改善箇所説明図

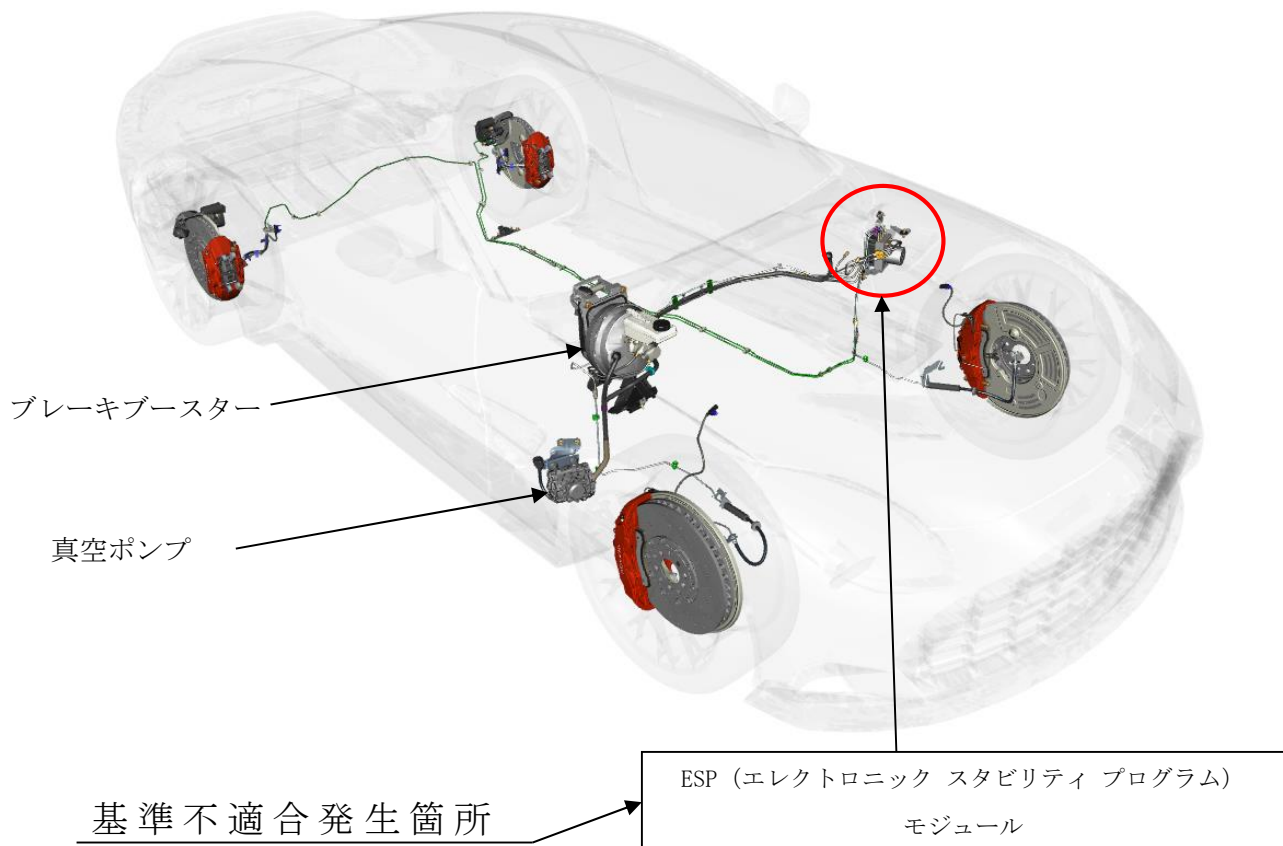
ESP (エレクトロニックスタビリティプログラム) モジュールの制御プログラムにおいて、設計検討が不十分なため、エンジン始動時に不必要な DTC (故障コード) が誤検出されてブレーキ警告灯が点灯し、真空ポンプが作動しなくなることがある。

そのため、ブレーキブースターを負圧にできず通常時よりもペダルの踏力が必要となり、運転者の予測より制動距離が長くなるおそれがある。

全車両、ESP モジュール制御プログラムを対策プログラムに書き換える。

注： は、対策部位を示す。
